20 環第 1202 号
平成 21 年 2 月 4 日

伊方発電所 3 号機『発電用原子炉施設に関する耐震設計審査指針』の
改訂に伴う耐震安全性評価結果報告書について(要請)

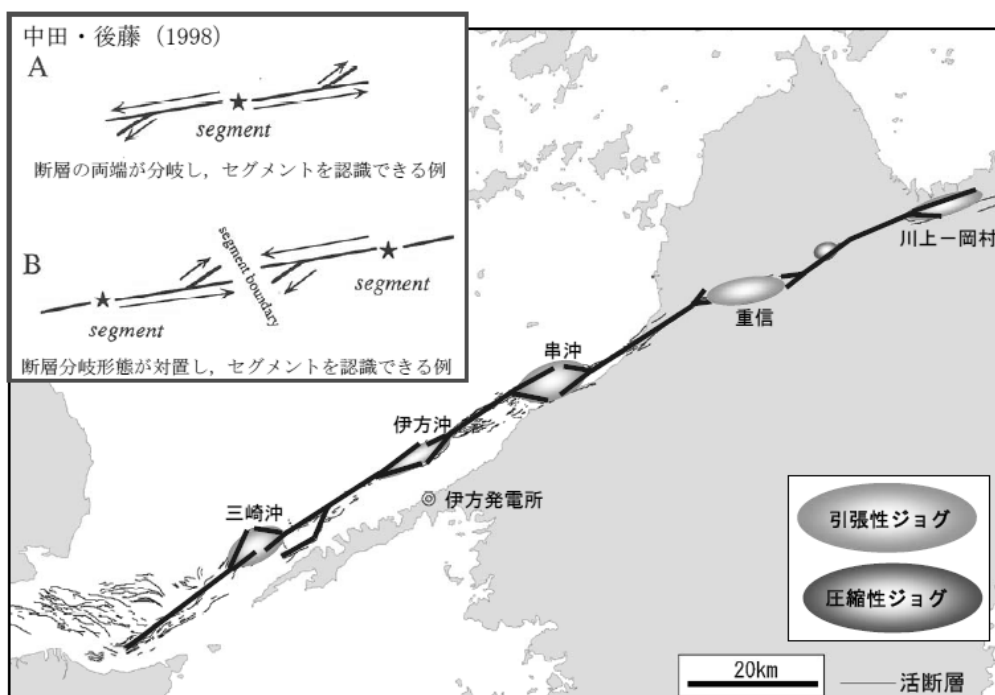
伊方発電所敷地前面海域の断層の地震動評価において、不確かさの考慮として、大きい方のアスペリティーの位置を発電所の前面としたケースを評価すべきである。

発電所の前面にアスペリティーを置いていない
